NOTA TÉCNICA Nº 009

TACOS DE TEFLON ENTRE CHASIS Y CUBRECARTER

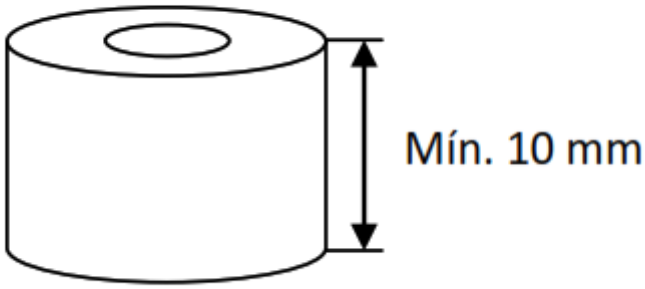
Se autoriza la colocación de unos tacos de teflón de forma cilíndrica y de como mínimo 10mm de espesor con el fin de evitar roces del cubre cárter con el cárter del motor.
